山东齐河和乐门业光伏发电工程情况汇报

致：浙江正泰新能源开发有限公司

1#厂房南边 2#钢立柱未加固

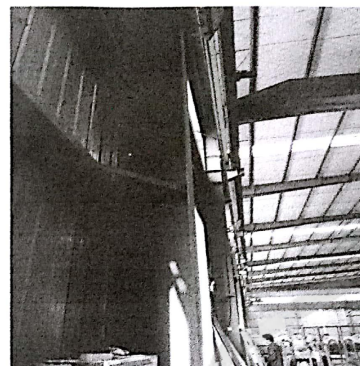
我监理部对钢结构加固工程进行施工质量检查发现，钢结构加固工程未按设计图纸施工。1#厂房南边 2#钢立柱未加固，3#厂房所有钢立柱未加固，钢结构加固后防腐涂层干漆膜厚度不符合设计要求（设计要求涂层干漆膜总厚度：室内 $\geq 125\mu$ ，现场检测 70 μ 以下），对整体钢结构厂房存在极大的安全隐患。多次督促未整改（已发 14#、16#、18#监理工作联系单），施工方多种理由推脱（施工困难、图纸不明确、设计院来人现场确认等），至今设计院未到现场确认，现场无一人施工。
